Arviointiraportti tieturvallisuustarkastuksesta

Hanke: E18 Turun kehätie Naantali–Raisio, yleissuunnitelma
(Kt 40 paaluväli 0–8747, tierekisteri 40 1/0 – 2/3680,
Mt 185 paaluväli 0–1660, tierekisteri 185 1/2700 – 2/0)

Tilaaaja: Varsinais-Suomen ELY-keskus, Vesa Virtanen
Suunnittelija: Sari Kirvesniemi, Ramboll Oy
Arvioija: Mikko Lautala, Strafica Oy

Kohde A2: E4 Kaanaan ETL, M3 / E4R2 / E4R3 kiertoliittymä

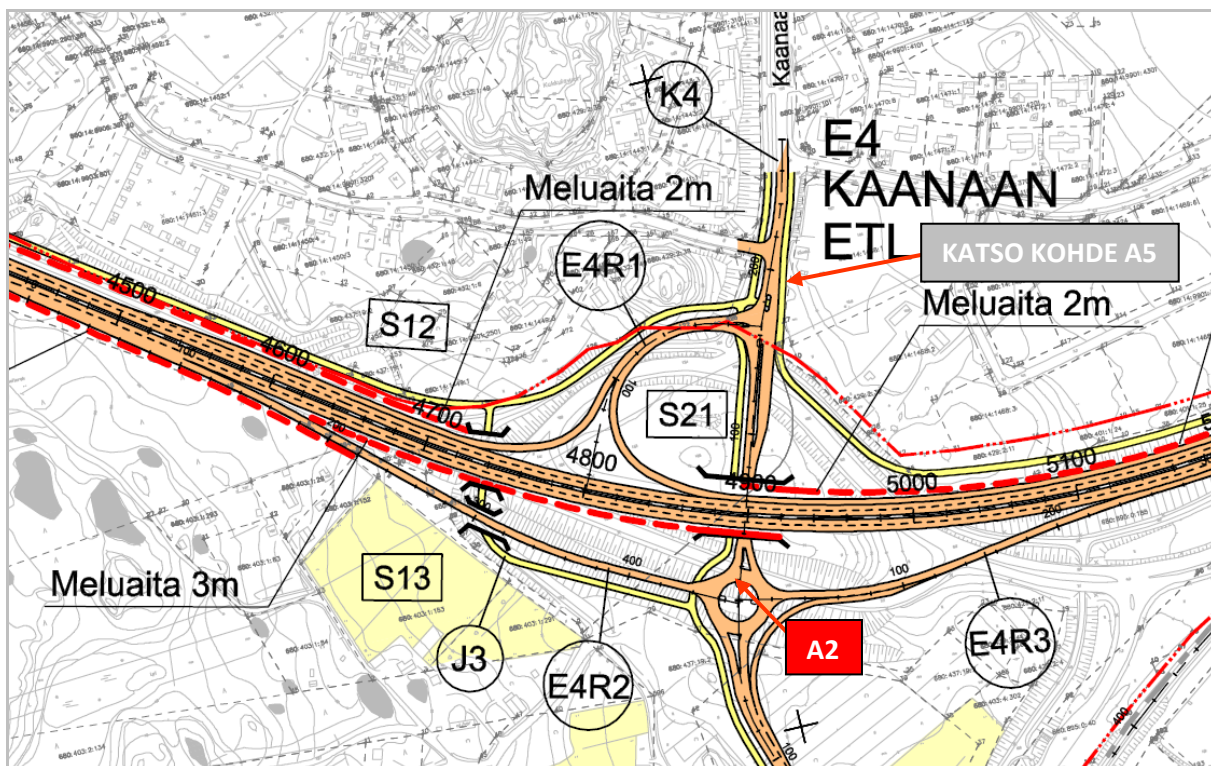
Ongelma: Eritasoliittymien ramppien väärään suuntaan ajamisen ehkäiseminen on yksi yleissuunnitelmatason keskeisiä tarkistettavia asioita. Ruonan ja Vanton eritasoliittymissä on esimerkiksi rombisten ramppien päädyissä perinteisen kierto liittymän sijaan pisaramalliset kierto liittymät. Vastaava pisaran muotoinen kierto liittymä puuttuu kuitenkin Kaanaan eritasoliittymästä.

Parantamisehdotus: Nykyinen perinteinen kierto liittymä korvataan pisaramallisella kierto liittymällä. Mikäli jostain syystä kierto liittymän tyyppiä ei muuteta, tulee kierto liittymä muotoilla uudelleen E4R2-rampin päädyssä, jossa nykyinen muotoilu on jopa houkutteleva kääntymään väärään suuntaan rampille ja myös E4R2-rampilta laskevat voivat harhautua vasemmalle päätien alikulkuun.

Pisaraliittymää käytetään ainoastaan rombisessa eritasoliittymässä ja pareittain siten, että molemmat ramppliittymät toteutetaan pisaraliittyminä, joten pisaraliittymän käyttäminen yksistään ei ole suunnitteluohjeiden mukaista mm. kierto liittymien väistämissäntöjen takia.

Ramppien liittyminen kierto liittymään tarkennetaan tiesuunnitteluvaiheessa.

Kohde A3: E7 Raisonkaaren ETL, K12 / K14 / E7R2 kiertoliittymä (a) ja E7 Raisonkaaren ETL, K12 / K15 / E7R1 kiertoliittymä (b)

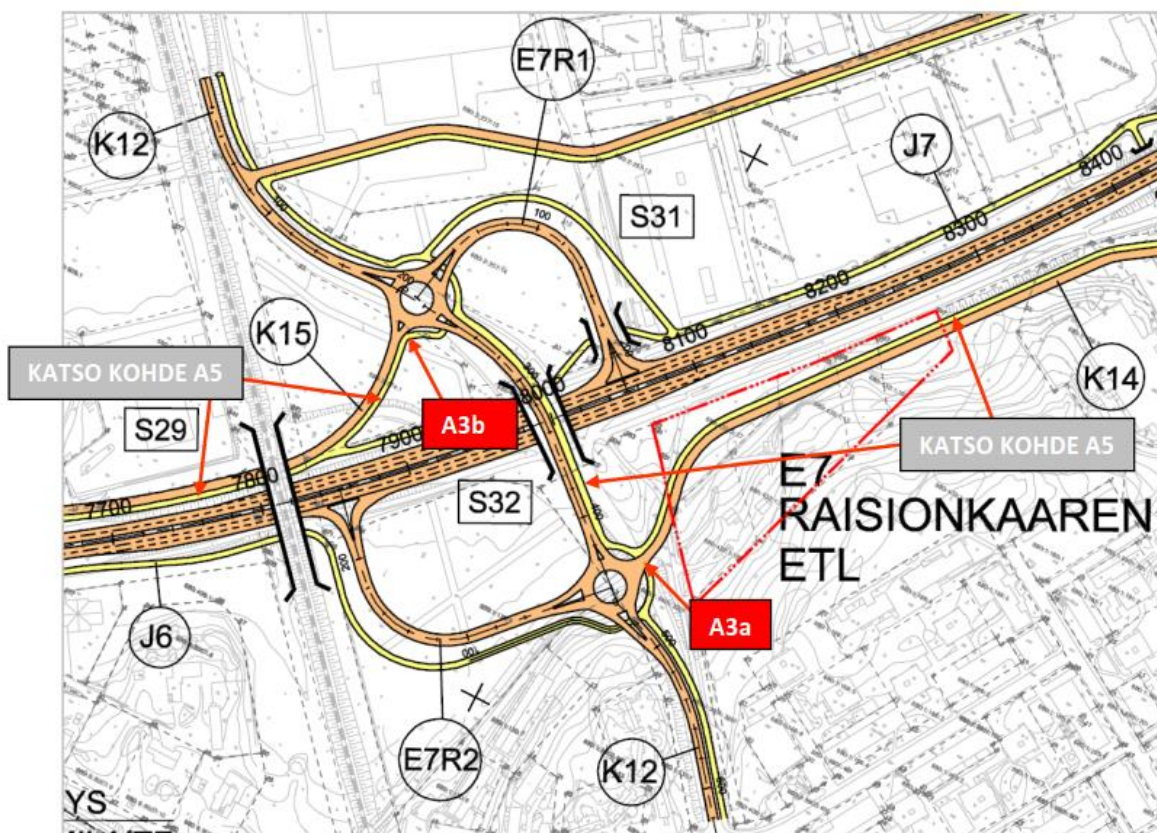
Ongelma a: Raisonkaaren eritasoliittymän pohjoisten ramppien päädyssä (K12 / K15 / E7R1) on jokaisessa liittymähaarassa liittymätulpat, mutta eteläisten ramppien (K12 / K14 / E7R2) päädyistä K14-kadun haarasta puuttuu liittymäsaareke. Vaikka liikennemäärä K14-kadulle olisi hyvin pieni, ilman liittymätulppaa liittymähaara on liian leveä ja lisäksi samassa kohdassa jkp-tie ylittää tasossa K14-kadun.

Ongelma b: Pohjoisen kierto liittymän lounaiskulman jkp-tien linjaukseen on esitetty kohtuuttoman jyrkkää mutkaa, vaikka linjaus olisi voitu tehdä paljon loivemminkin.

Parantamisehdotus a: Liittymätulpan lisääminen myös K14-kadun haaraan (saarekkeen sijoittaminen siten, että se toimii samalla suojatien keskisaarekkeena). Mikäli liittymäsaarekettä ei suostuta toteuttamaan, tulee liittymähaaran kaarresädettä muuttaa merkittävästi pienemmäksi, koska nyt iso kaarresäde mahdollistaa oikealle kääntyville suunnasta K12 → K14 erittäin suuret ajonopeudet.

Parantamisehdotus b: Jkp-tie on linjattu vaarallisesti aivan kiinni kierto liittymään saapuvaan K14-katuun ja linjausta tulee muuttaa.

Liittymätulppa on lisätty K14 kadun haaraan siten, että se toimii samalla suojatiesaarekkeena.

Jkpp-tiet suunnitellaan tarkemmin seuraavissa suunnitteluvaiheissa.

Kohde A4: E1 Järvelän ETL, jkp-tie päätien n. paalun 580 kohdalla

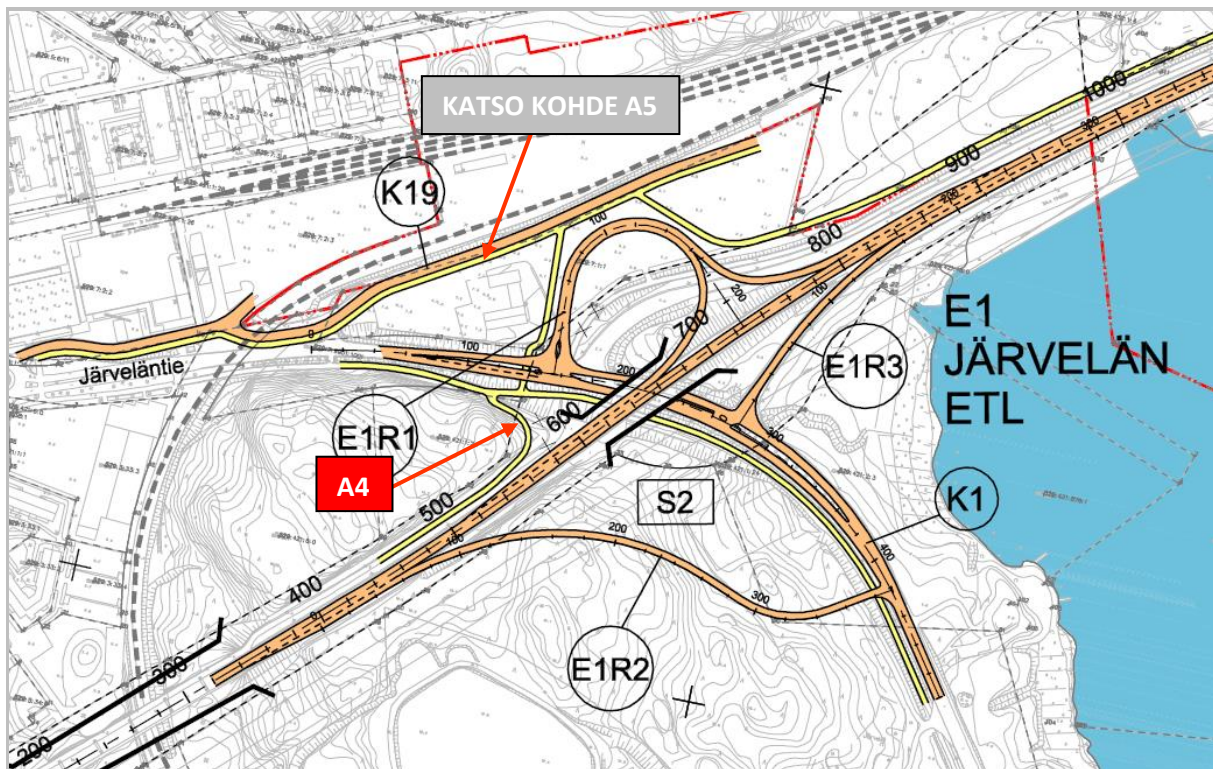
Ongelma: Jkp-tielle on esitetty kohtuuttoman jyrkkä mutka. Jkp-tie on linjattu lisäksi aivan kiinni jyrkkään penkereeseen (lukuisia korkeuskäyriä).

Parantamisehdotus: Jkp-tie linjataan suuremmin kohti K1-kadun varren jkp-tietä. Tämä on toteutettavissa, vaikka jkp-tie tässä kohdin laskeekin kohti K1-tietä.

Jkpp-tien linjauksessa on yhdistetty nykyiset väylät siten, että vältetään suuria kallioleikkauksia. Mikäli jkpp-tie linjattaisiin suoraan K1 katua kohti, vaikuttaisi se tasauksen muutokseen nykyiselle väylälle kantatien varteen pidemmällä matkalla. Lisäksi jkpp-tien pituuskaltevuudesta tulisi jyrkkä. Väyän mutka hidastaa vauhteja liittymäalueelle tultaessa. Eritasoliittymästä kantatien vieressä länteen kulkeva jkpp-tie päättyy ennen Kuparivuoren tunnelia, joten väylän käyttäjämäärät ovat pienet.

Kohde A6: E7 Raisonkaaren ETL, jkp-tien linjaus K12-kadun risteyssillalla

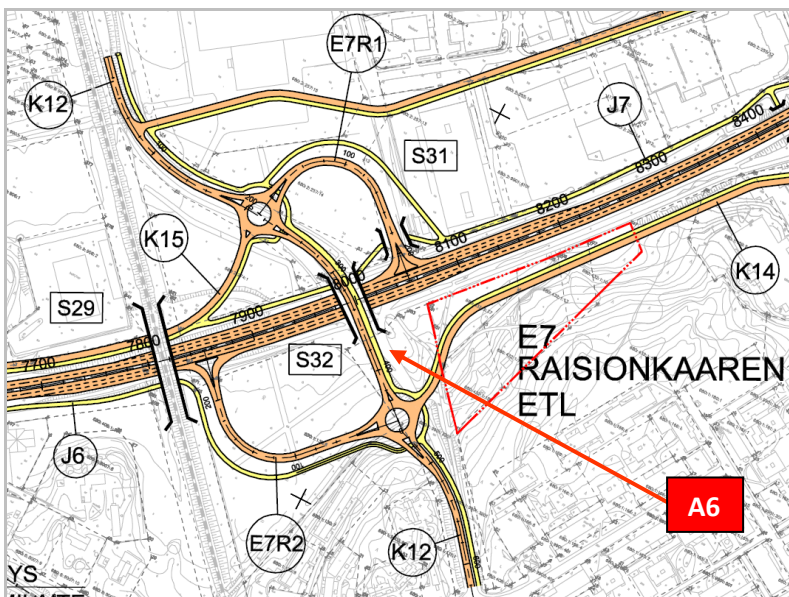
Ongelma: Jkp-tie on linjattu ilman välikaistaa risteyssillalla. Kaikissa muissa risteyssilloissa jkp-tie on esitetty toteutettavaksi (edes kapealla) välikaistalla eroteltuna.

Parantamisehdotus: Jkp-tie tulee erottaa K12-kadusta välikaistalla risteyssillan kohdalla.

Jkpp-tiet on mitoitettu siten, että ajoradan ja korotetun jkpp-väylän väliin mahtuu erotuskaista.

Jkpp-tiet ja niiden järjestelyt suunnitellaan seuraavissa suunnitteluvaiheissa tarkemmin.

Kohde A7: E6 Krookilan ETL, E6R2-rampin liittymiskaistan pääty päätien n. paalulla 7200 (a) ja yhteydet Alpidkadulle (b)

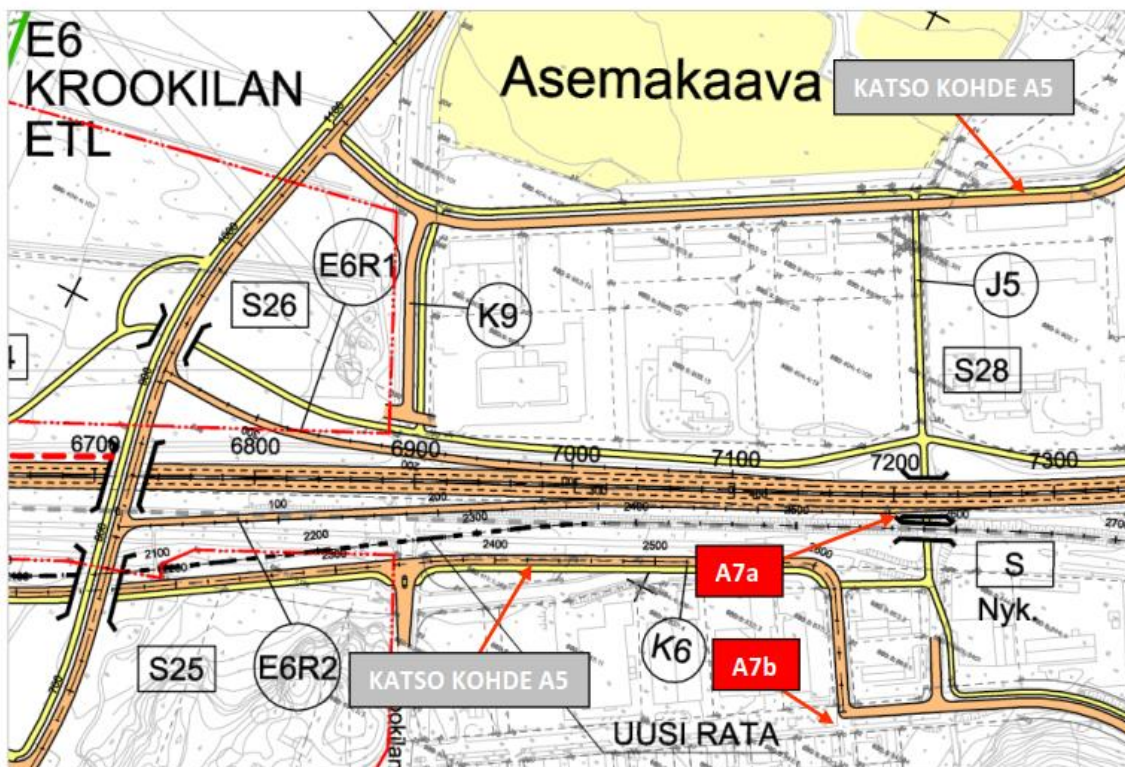
Ongelma a: E6R2-rampin liittymiskaista loppuu täsmälleen sillan kohdalle (päätien paalu 7200). Kiihdytyskaistan lopussa kiihdytellen päästäkseen liittymään päätielle ja jos päätielle ei kyetä liittymään "ei ole enää mitään vapaata tilaa vaan edessä on suoraan sillan kaiteen pääty".

Ongelma b: K6-kadun ja Alpidkadun liittymään (<https://goo.gl/maps/Jk6HjuWfL1B2>) ei suunnitelmassa ole jätetty ajoyhteyttä. Jos näin on tarkoitus menetellä, tulee Alpidkadulla asuville todella pitkät kiertomatkat Harmiokadun kautta Krookilantielle ja sieltä sitten edelleen K6-kadulle (reitti on vielä tonttikaduista johtuen "siksakkia").

Parantamishdotus a: Mikäli suunnitteluohjeistuksen puolesta onnistuu, tulisi E6R2-ramppi linjata kiinni päätiehen jo päätien rampin paalun n. 200 kohdalla, jolloin liittymiskaista voitaisiin turvallisesti lopettaa ennen kuin sillan kaiteet tulevat vastaan.

Parantamishdotus b: Onko yhteys vain unohdettu esittää? Jos yhteys katkaistaan, tulee Alpidkadun päähän esittää kääntöpaikka. Paras ratkaisu olisi edelleen sallia kulku Alpidkadun päädystä.

Rampin liittymiskaistan kohdalle ennen siltaa tulee tiekaide, joka ohjaa liikennettä. Näin ollen mahdollisuutta sillan kaiteen törmäämiseen ei muodostu.

Alpidkadun liittymä kadulle K6 on jäänyt pois suunnitelmasta. Liittymä on lisätty suunnitelmaan.

Kohde A8: E6 Krookilan ETL, suojatie K6-kadulla

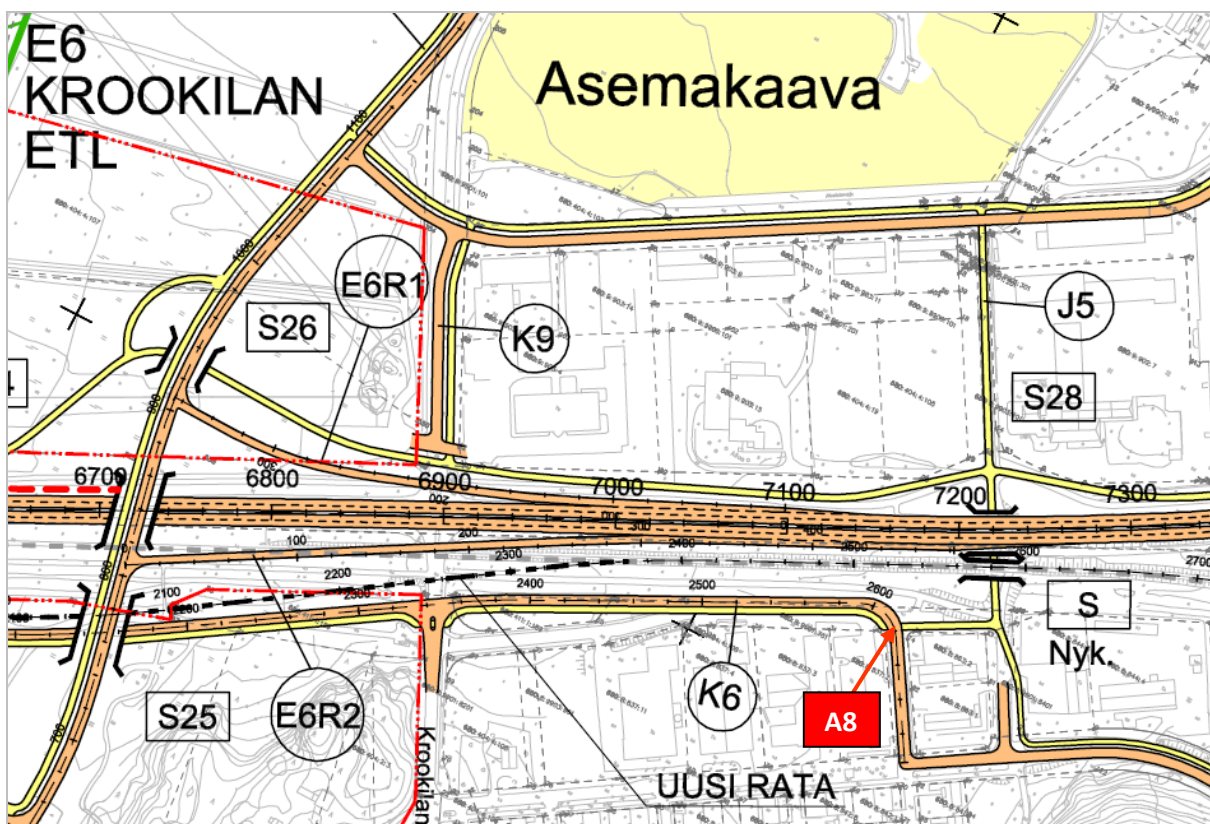
Ongelma: Suojatie on esitetty erittäin turvattomaan kohtaan suoraan mutkan jälkeen.

Väistämissääntöjen ymmärtäminen tuottaisi tuollaisessa kohdassa ongelmia ja johtaisi vaaratilanteisiin (autoilija "kääntyy" ja sitten on heti suojatie). K6-kadun varren jkp-tietä ei myöskään voida esittää aivan kiinni ajorataan (tämä huomio sisältyy jo kohtaan A5).

Parantamisehdotus: Suojatie siirretään K6-kadun suoralle osuudelle n. paalun 2560 kohdalle.

Suunnitelmassa kadun linjausta on muutettu ja jkpp-väylä sijoittuu kadun pohjoispuolelle Krookilantien liittymästä itäänpäin. Ylitiskohta on suunniteltu K6-kadun ja Krookilantien liittymän yhteyteen.

Kohde A9: E7 Raisonkaaren ETL, E7R1-rampin päädyn lohenpyrstöliittymä

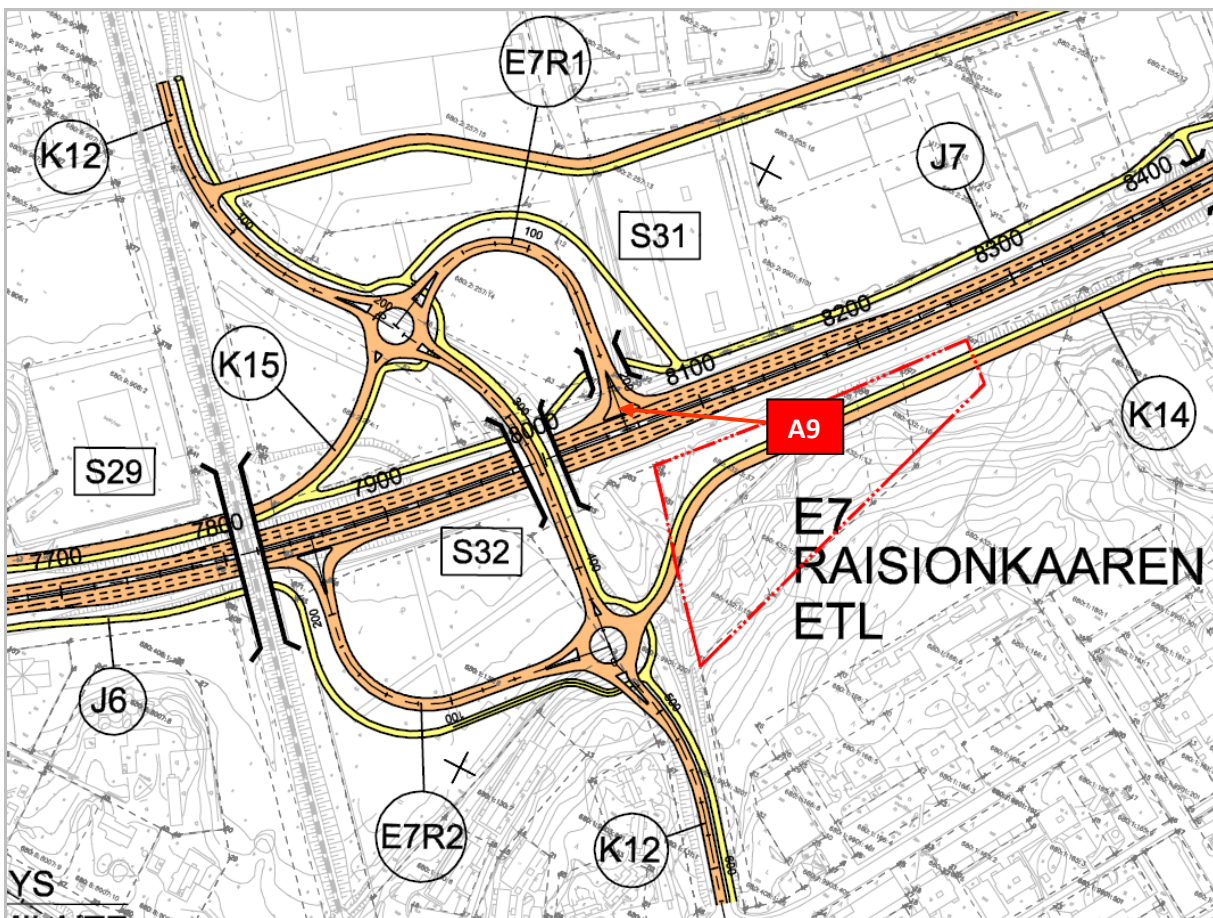
Ongelma: E7R1-rampin päädyn lohenpyrstöliittymä on esitetty (oletettavasti vain piirtoteknisesti?) virheellisesti ”kokonaan oranssilla väritettynä” mikä tarkoittaisi tasossa olevaa vain maalauksellista liittymäsaarekettä. Vastaava saman eritasoliittymän E7R2-rampin pääty on esitetty oikein.

Parantamisehdotus: Korjataan merkintä oikeaksi (kyseisessä kohdassa ei missään nimessä voida esittää vain maalauksellista lohenpyrstöliittymää).

Suunnitelmapiiirustuksessa on virhe ko. kohdassa. Suunnitelmapiiirustus on korjattu.

Kohde A10: K19-kadun liittyminen olemassa olevaan kiertoliittymään

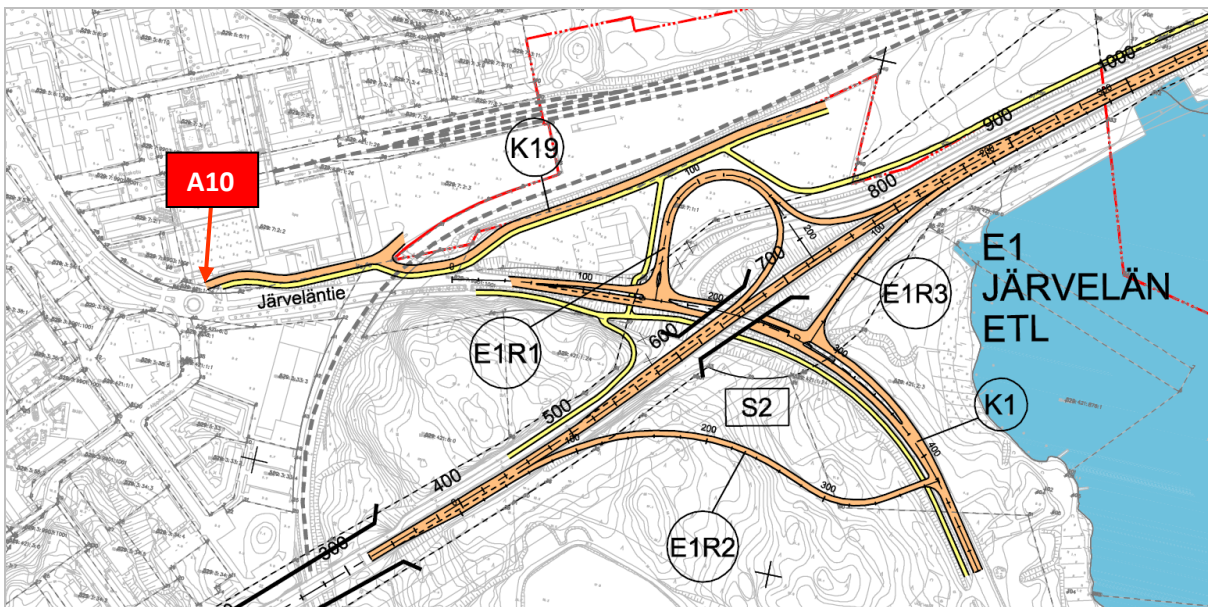
Ongelma: K19-katu on liitetty nykyisen S-Marketin kaupan pihan poikki erittäin huonolla kulmalla kiertoliittymään. Kohde on aivan suunnitelma-alueen rajalla, mutta se ei ole perustelu päättää katua suoraan kiertoliittymään erittäin heikosti. Onhan tämä kohta tarkoitus suunnitella paremmin joko tässä suunnitelmassa vai onko olemassa jokin muu suunnitelma, jossa kyseisen kiertoliittymän liikennejärjestelyt suunnitellaan?

Parantamisehdotus: K19-kadun ja jkp-tien linjaus olemassa olevaan kiertoliittymään suunnitellaan uudelleen.

Kiertoliittymä ja katuyhteys ovat nykyisiä ja K19-katu liittyy nykyiseen katuyhteyteen. Katulinjauksen esitystapaa on korjattu siten, että suunnitelmassa esitetään muuttuva katuosuus.

Katujen ja kiertoliittymän suunnittelu tehdään tarvittaessa katujen suunnitelun yhteydessä.

Kohde A11: E2 Ruonan ETL, jkp-tien linjaus S4-sillan vieressä pisaraliittymän luoteiskulmassa (a) ja pisaraliittymien muotoilu (b)

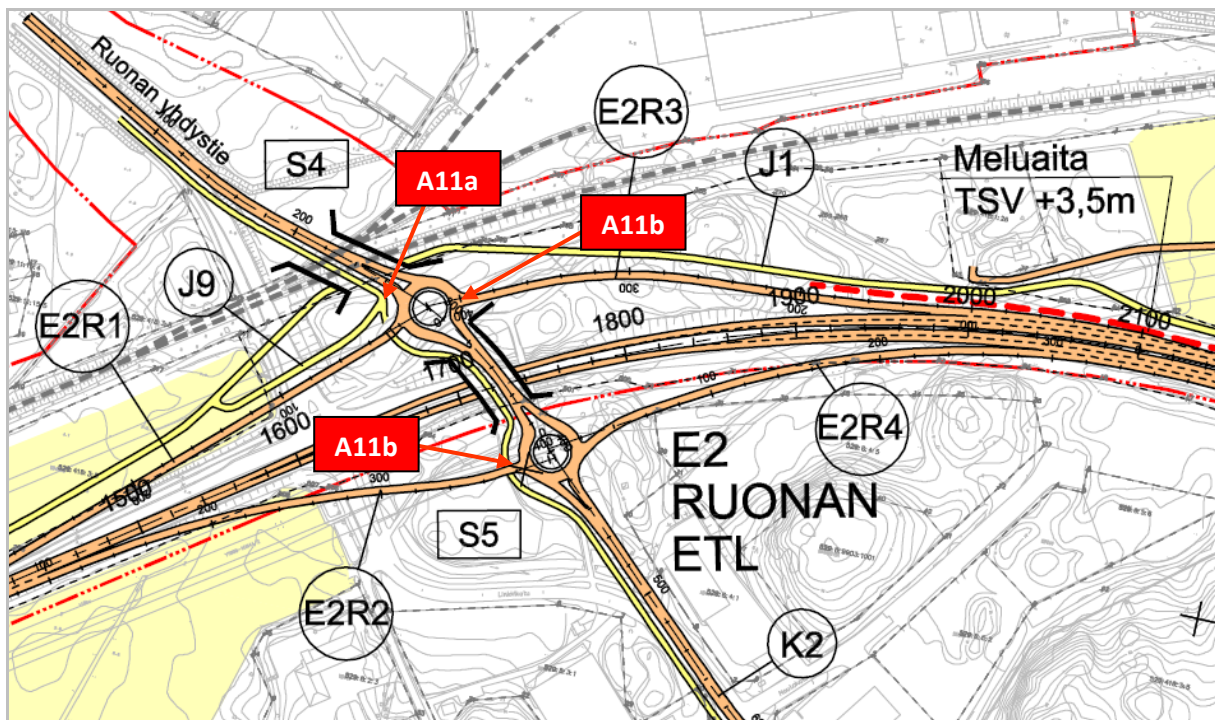
Ongelma a: Jkp-tielle on esitetty kohtuuttoman jyrkkä mutka/risteys.

Ongelma b: Pisaraliittymiin nousevat ramppien päädyt on linjattu täysin kohtisuorasti kiertoliittymään, mikä mahdollistaa kääntymiset väärään suuntaan risteysillalle vasemman suuntaan.

Parantamisehdotus a: Linjataan jkp-teiden kolmen haaran kohta sujuvammaksi (eli kauemmaksi kiertoliittymästä ja mutkat loivemmiksi).

Parantamisehdotus b: Käännetään pisaraliittymiin saapuvien ramppien päädyt voimakkaammin oikealle siten, että ramppien päädyistä ei ole houkuttelevaa kääntyä vasemmalle. Sama muutos koskee Vanton ETL:n E3R1-rampin päätyä.

Kiertoliittymän pohjoispuolella oleva ylikulkusilta, jonka läheisyys ei mahdollista jkpp-tien liittymistä kauemmaksi kiertoliittymästä.

Jkpp-tien ja ramppien liittyminen suunnitellaan tiesuunnitteluvaiheessa tarkemmin.

Kohde A12: Linkkikadun ja Luolalankadun liittymän suojatie (a) ja nykyiset Noutokadun ja Emännäkadun liittymät K2-kadulla (b)

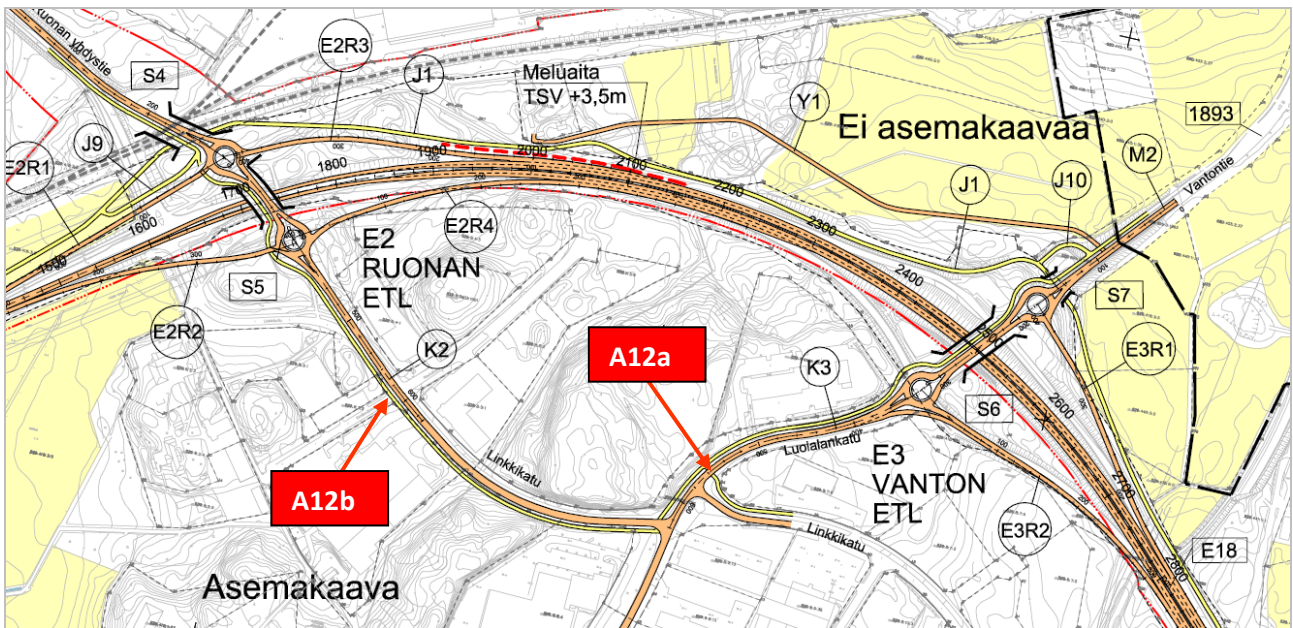
Ongelma a: Jkp-tie kulkee Linkkikadun varrella, mutta suojatietä Luolalankadun kohdalla ei ole linjattu kyseisten teiden liittymän välittämään läheisyyteen vaan suojatie on merkitty noin 20 metriä Vanton ETL:n suuntaan. Tämä esitetty suojatien paikka johtaisi siihen, että suojatie ei enää sijaitse liittymässä vaan linjaosuudella, mikä on erityisen turvatonta.

Ongelma b: Linkkikadulla on nykyisin 4-haaraliittymä Noutokadun ja Emännäkadun kohdalla. Liittymiä ei ole tarkoitus katkaista, mutta niitä ei ole esitetty suunnitelmassa.

Parantamisehdotus a: Suojatie linjataan Linkkikadun suuntaisena jkp-tien jatkeena suoraan Luolalankadun yli.

Parantamisehdotus b: Esitetään liittymät suunnitelmakartoilla.

Suunnitelmassa ei esitetä toimenpiteitä Linkkikadun ja Luolalankadun liittymään. Suojatieyhteykset ovat nykyiset eli suojatiet ovat Linkkikadun ja Luolalankadun liittymissä. Katualue tarkastellaan asemakaavassa ja katusuunnitelman yhteydessä tarkemmin.

Linkkikadun liittymät on lisätty suunnitelmaan.
